改善箇所説明図

改善措置の内容

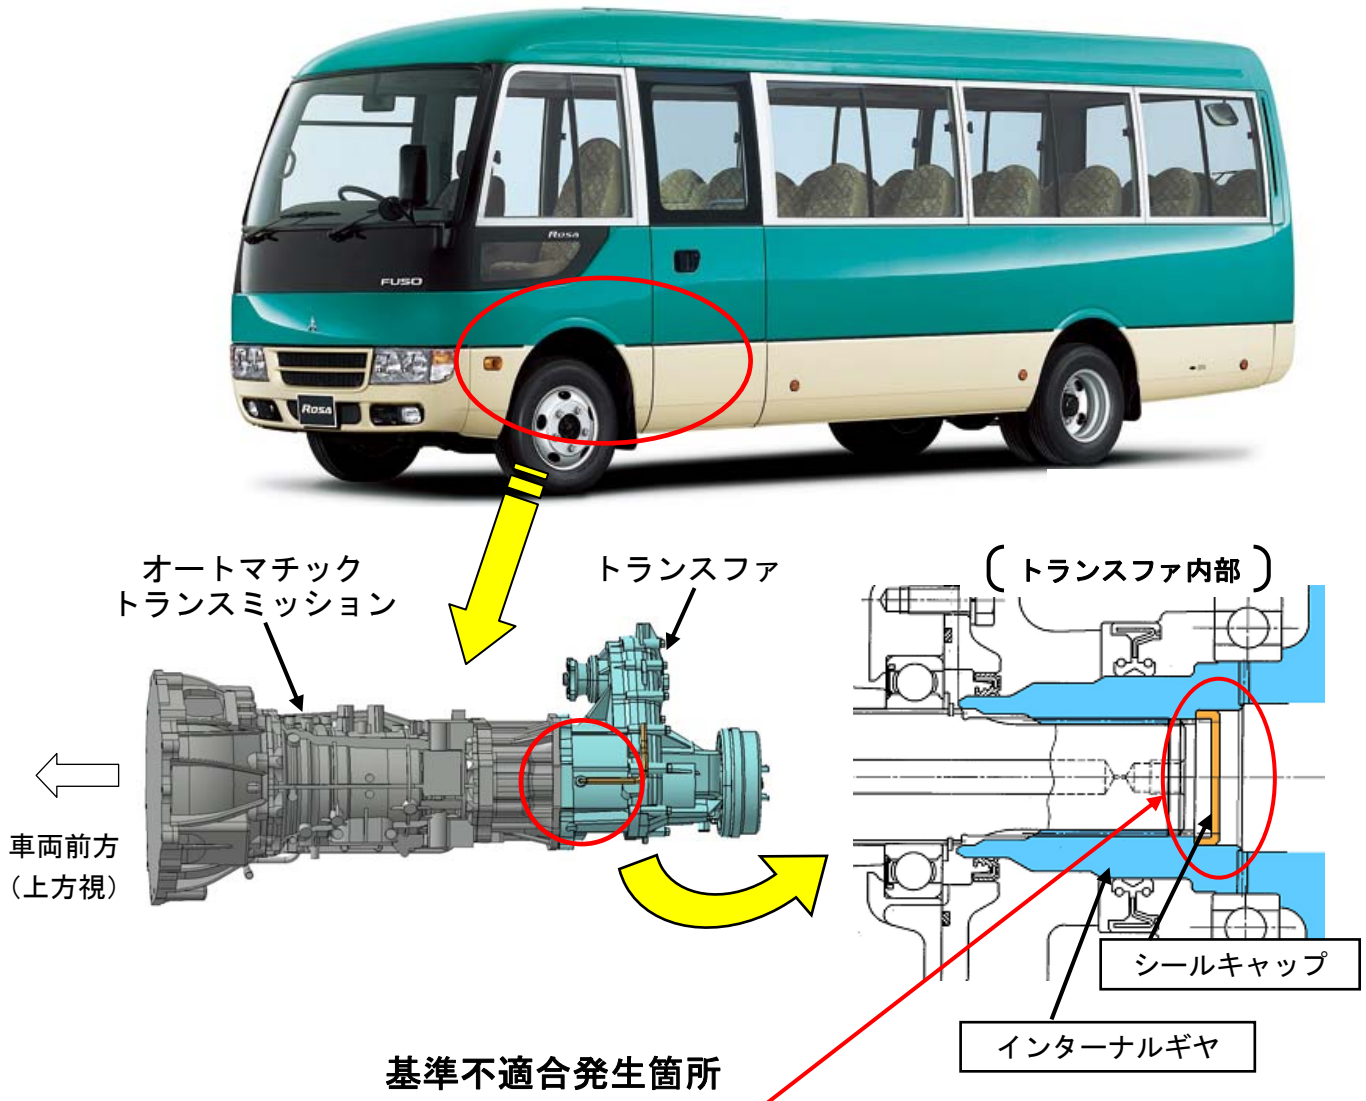
オートマチックトランスミッションを搭載した四輪駆動車において、トランスファ内インターナルギヤ端部に装着されているシールキャップの耐圧性不足により、オートマチックトランスミッションフルードがトランスファを経由して外部に流出するものがある。そのため、そのままの状態を使用を続けると、最悪の場合、走行不能に至るおそれがある。

全車両、耐圧性を向上したシールキャップ付のインターナルギヤに交換する。

注：□ は、交換部品を示す。
